再処理施設、廃棄物管理施設、MOX燃料加工施設
標準応答スペクトルを考慮した評価について
(コメント回答)

令和4年4月8日

日本原燃株式会社

模擬地震波の振幅包絡線の経時的変化の比較

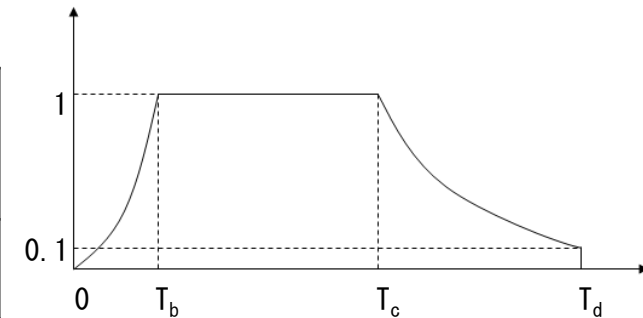
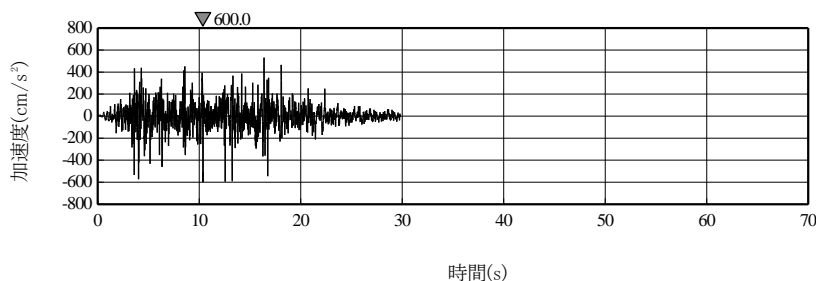
No.	コメント日	指摘事項	頁
1	令和4年2月4日 第430回審査会合	正弦波の重ね合わせによる模擬地震波の作成にあたり、振幅包絡線の設定に用いるMの値については、保守性の観点でM7.0とすること。	p.5～7
2	令和4年2月4日 第430回審査会合	正弦波の重ね合わせ及び観測記録の位相を用いる方法による地震動の大きさに有意な差が無いとした上で、正弦波の重ね合わせによる方法による模擬地震波を代表として扱っていることについて、考え方を資料に記載すること。	p.8～14

- Mw6.5に相当するマグニチュードをM7.0として、振幅包絡線を設定する。
- 下表に示す通り、第430回審査会合で示したM6.9とした場合とM7.0とした場合の振幅包絡線を比較すると、M7.0とした場合の方が、主要動の継続時間が約0.8秒、全体の継続時間が約1.8秒長くなる。

マグニチュード	振幅包絡線の経時変化 (s)			主要動継続時間 (s)	継続時間 (s)
	T _b	T _c	T _d		
M6.9 (前回提示)	3.31	15.06	28.03	11.75	28.03
M7.0 (今回提示)	3.72	16.31	29.80	12.59	29.80
差 (M7.0 - M6.9)				0.84	1.77
